#### Forum mondial de l'harmonisation des Règlements concernant les véhicules

**Accord de 1958 – Examen d'amendements à des projets  
de règlements proposés par le GRRF**

### **Proposition de série 01 d'amendements au projet de règlement concernant les systèmes avancés de freinage d'urgence (AEBS)**

### Exemple de marque d'homologation

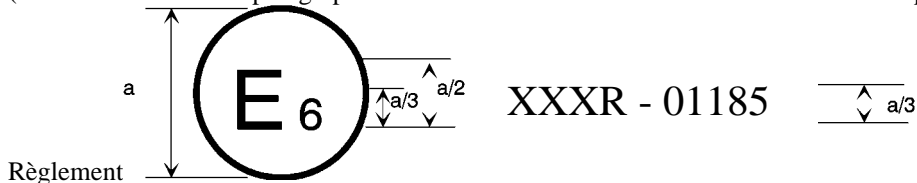
Annexe 2, modifier comme suit:

La marque d'homologation ci-dessus, apposée sur un véhicule, indique que le type de ce véhicule a été homologué en Belgique (E6) en ce qui concerne le système AEBS, en vertu du Règlement n° XXX. Les deux premiers chiffres du numéro d'homologation indiquent que l'homologation a été délivrée conformément aux dispositions de la série 01 d'amendements au Règlement n° XXX.».
